hochparterre. wettbewerbe

> **2** 2006

à Vennes, Lausanne, avec commentaire > **51** Quartier de la Pape-

terie, Vouvry > **63** Sanierung des Rathauses Obwalden, Sarnen

Samuel Voltolini, Lausanne

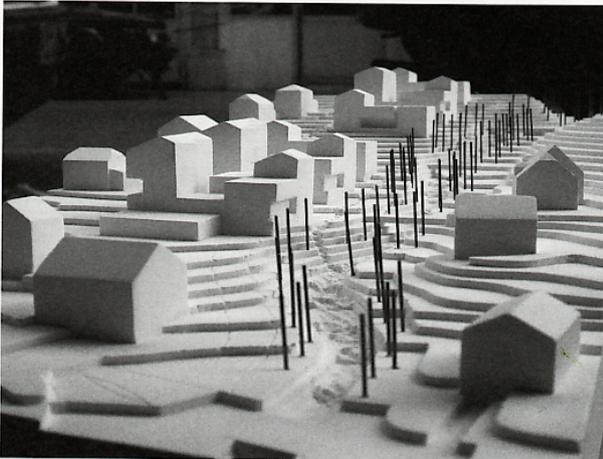
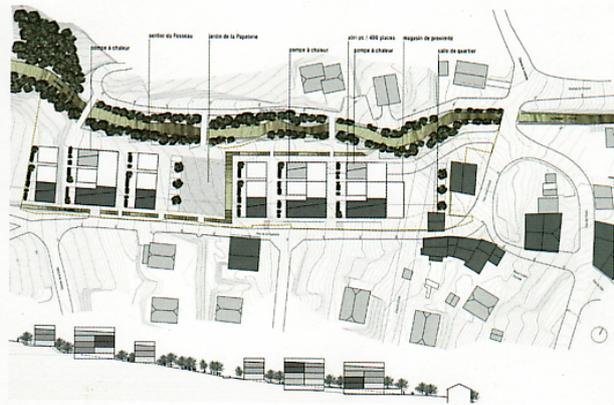
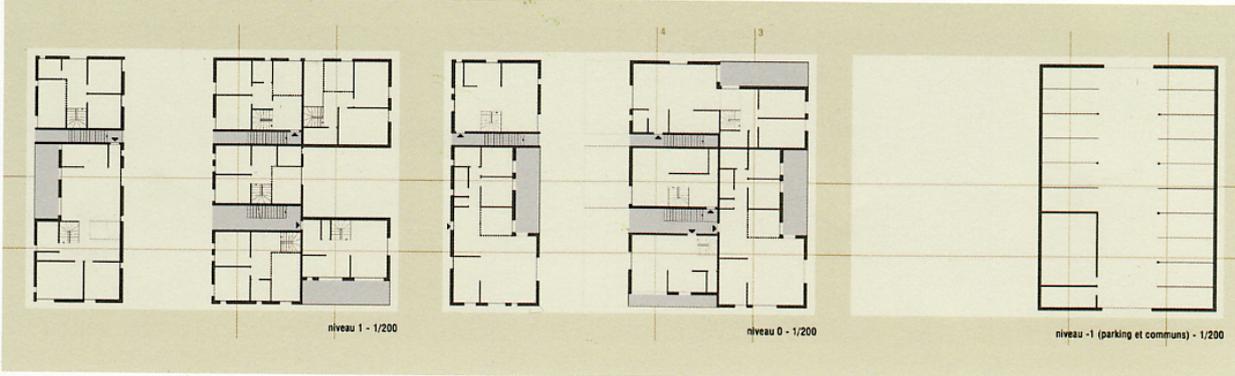
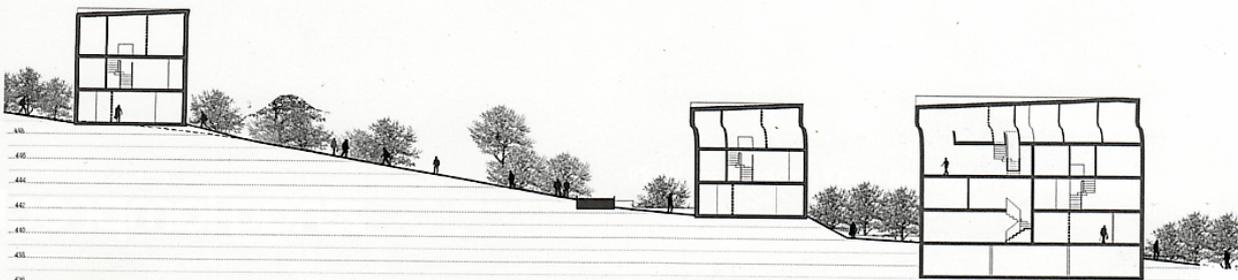
Le concept s'inscrit dans une volonté de prolonger le secteur du vieux village, par l'implantation de six ensembles hétérogènes de logements superposés, qui visent à transposer de manière contemporaine les logiques vernaculaires. Une certaine ambiguïté apparaît cependant dans la proposition, puisque seulement deux types d'ensemble sont mis en place, en se répétant chacun trois fois. L'observation détaillée des logements met par ailleurs en lumière un certain nombre de problèmes. Au niveau volumétrique, la proposition se caractérise par le positionnement d'éléments plutôt hauts du côté sud. Si cela peut se comprendre pour marquer l'alignement du nouveau quartier sur la rue

de la Papeterie, ce choix pénalise trop fortement l'exposition des logements et des terrasses situés plus au nord. Au niveau typologique, divers types de logements sont proposés. La composition ne tire cependant pas parti de toutes les potentialités offertes par sa logique d'empilement, notamment au niveau des espaces extérieurs et des prises de lumière. Elle conduit finalement à des situations trop pénalisantes pour plusieurs appartements. Il en résulte l'impression générale d'une composition inutilement complexe.

Au niveau constructif, il apparaît de plus que les bâtiments se caractérisent par la présence d'un tracé régulateur qui ne correspond pas à une trame structurale au sens strict. Ce constat entre en contradiction avec la volonté clairement exprimée de réaliser une construction modulaire en bois.

Au niveau des aménagements extérieurs, le concept reprend des éléments issus de la mémoire du lieu, notamment un grand vide à mi-pente et la reconstitution d'une ancienne meunerie. Si ces dispositifs présentent une certaine poésie au niveau conceptuel, force est de constater qu'ils n'apportent pas en l'état de contribution significative à la vie du nouveau quartier.

Le collège d'experts souligne l'intérêt d'avoir disposé d'une proposition interprétant la notion d'empilement hétérogène. Il regrette cependant que développement concret du concept, qui témoigne pourtant d'un important travail, ne tire pas pleinement parti des potentialités de cette approche. Moyennant d'autres options typologiques, ce concept aurait peut-être pu constituer une réponse plausible à la problématique posée.
